VEŘEJNÁ VYHLÁŠKA

VYROZUMĚNÍ O PODANÉM ODVOLÁNÍ

Odvolání proti rozhodnutí Městského úřadu Rajhrad, stavebního úřadu I. stupně

Radek Zicháček – odvolání proti rozhodnutí Městského úřadu Rajhrad, stavebního úřadu I. stupně, č.j. 135-IV/12-Ca

4.1 Situace – dnešní a budoucí stav

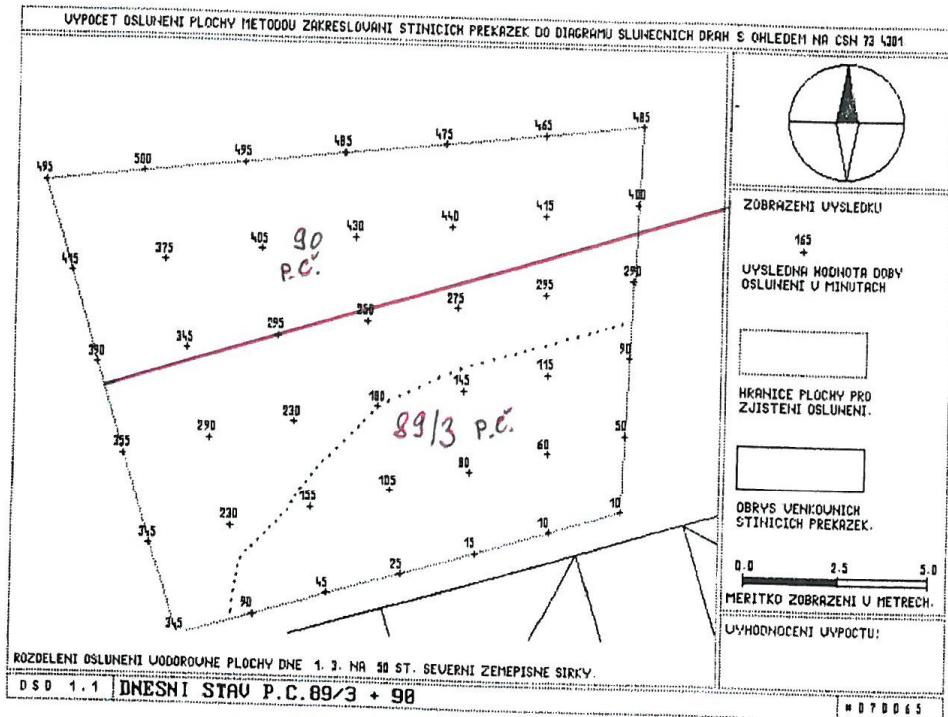
Jak je možné, když se podívám na dodanou studii dnešního a budoucího proslunění, a když vezmu v úvahu slunce, které jde z východu a stojí mu v jeho svitu budova (chladírna) 4,80 m vysoká, dojde jen k minimální časové změně v osvitu pozemku, nikoliv však ke změně hranice zastínění. Navíc jsme již dříve dávali námitky k provedení studie proslunění pozemku č. 89/3, jelikož stavitel snad jen omylem spojil dohromady pro posouzení pozemek č.89/3 a pozemek č. 90, což vznikla větší plocha pro studii pro procentuální výpočet, tím pádem potom mohl napsat, že pozemek zůstane osluněn nadlimitně. Když na budoucí proslunění vyznačím správnou hranici pozemku č. 89/3, která zde není zaznačena, tak v žádném případě se nejedná o nadlimitní oslunění (viz příloha).

4.2 Dnešní proslunění

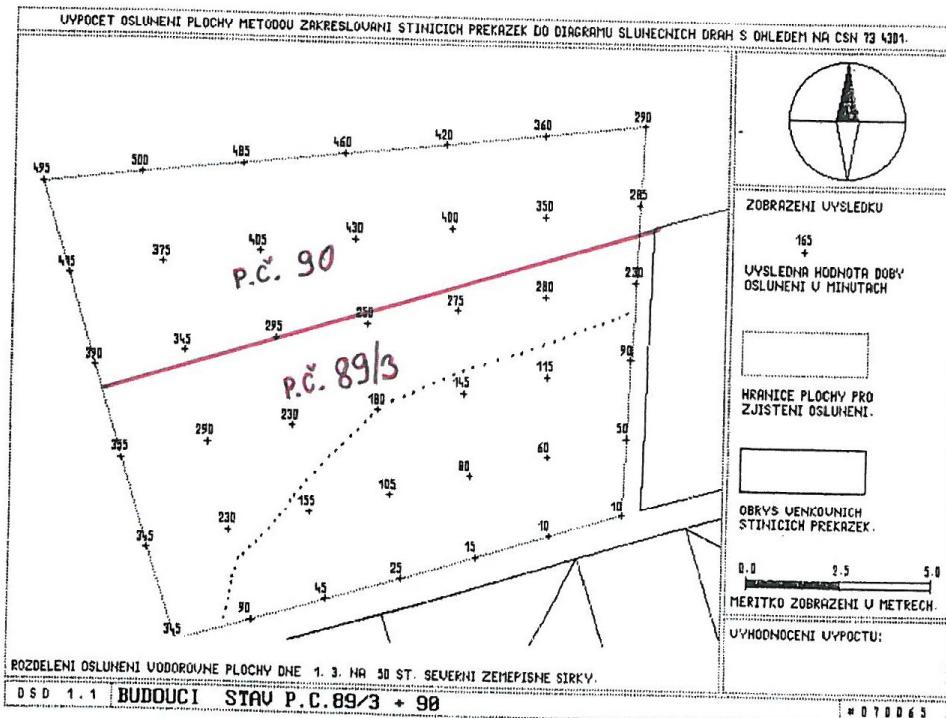
Dodatečné označení hranice pozemků.
